改善箇所説明図

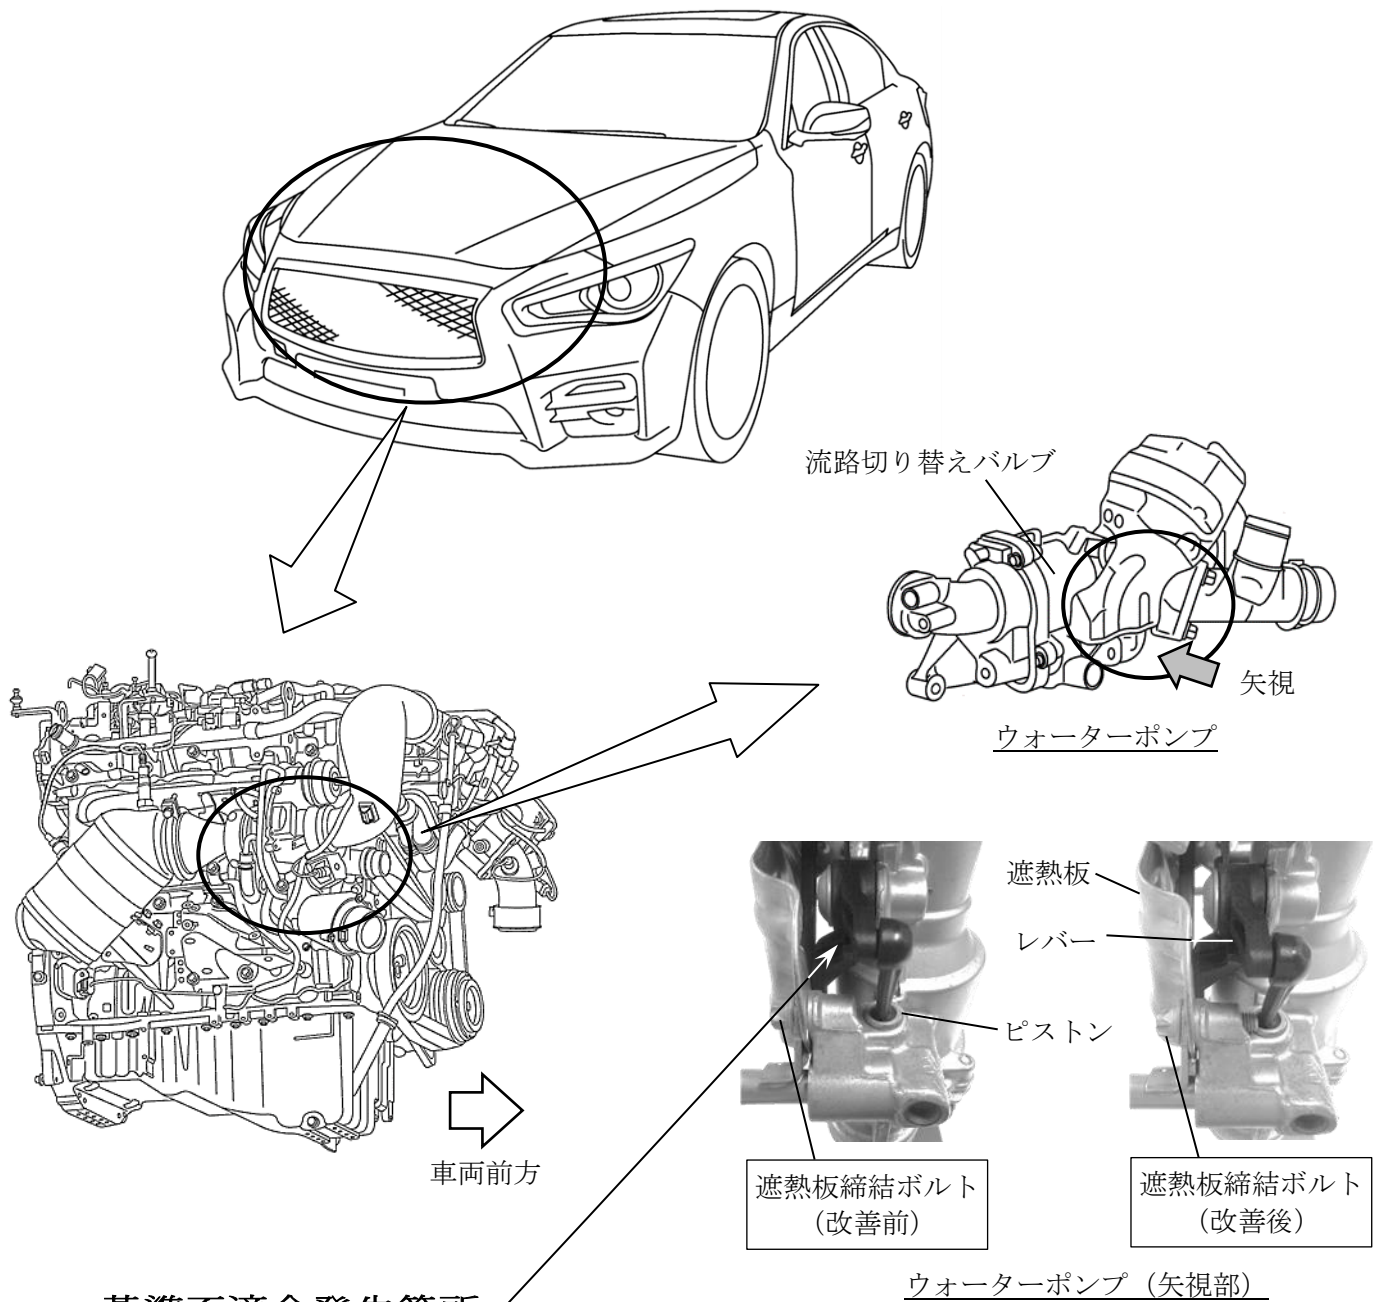
基準不適合発生箇所

エンジンの冷却装置において、ウォーターポンプ内にある冷却水の流路切り替えバルブを作動させるレバーの強度が不足しているため、当該レバーが破損することがある。そのため、レバーに連結しているピストンがバルブから抜け出して冷却水が漏れ、そのまま使用を続けるとオーバーヒートになるおそれがある。

改善の内容

全車両、当該ウォーターポンプの遮熱板締結ボルトを対策品と交換し、ピストンが抜け出さない構造にする。

また、遮熱板締結ボルトを対策品に交換後、レバーが破損した場合は、ウォーターポンプを無償交換する。

識別：銀色のシールをモデルナンバープレート の右横に貼り付ける。
